Mairie d'Aime-la-Plagne

Objet : révision allégée n° 1
PLU commune déléguée de Granier

Nous avons réceptionné le 02 avril dernier le procès-verbal de synthèse de l'enquête publique de la révision allégée n° 1 du PLU de la commune déléguée de Granier et nous vous en remercions.

Secteur La Cudraz

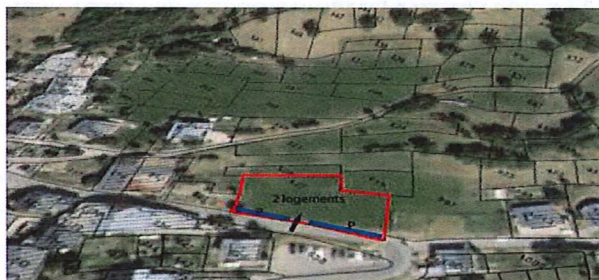
6-1 La Cudraz. Zone AU1 de 1148 m². Cette opération d'aménagement fait l'objet d'une modification qui apparait dans le dossier OAP reçu le 13/10/2020 mais n'apparait plus dans celui approuvé par délibération du 29 octobre 2020. Il s'agit de modifier l'accès pour l'éloigner du virage. *Quelle est la version OAP valable ? Pourquoi a-t-elle disparu de la version approuvée par délibération ? Il s'agit de l'OAP qui existait avant la révision allégée n°1 du PLU. Depuis, les constructions ont été réalisées Cette OAP n'a pas vocation à perdurer dans le dossier car le zonage du secteur est devenu Ubz*

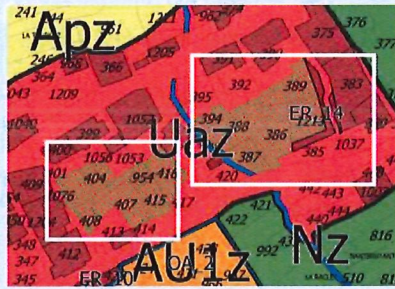
6-2 OAP La Thuile. Le dossier contenu dans le dossier d'approbation après délibération du 29 octobre 2020 ne correspond pas à la version initiale. On parle de 4 logements de type individuels pour tenir compte du recul nécessaire par rapport aux berges du ruisseau de La Thuile. Dans la version originale le nombre de logements était de 5/6. *Il faudrait vérifier quelle est la version annexée à la délibération et qui figure au dossier d'enquête. C'est la version 4 logements qui a été approuvée lors de l'arrêt du PLU.*
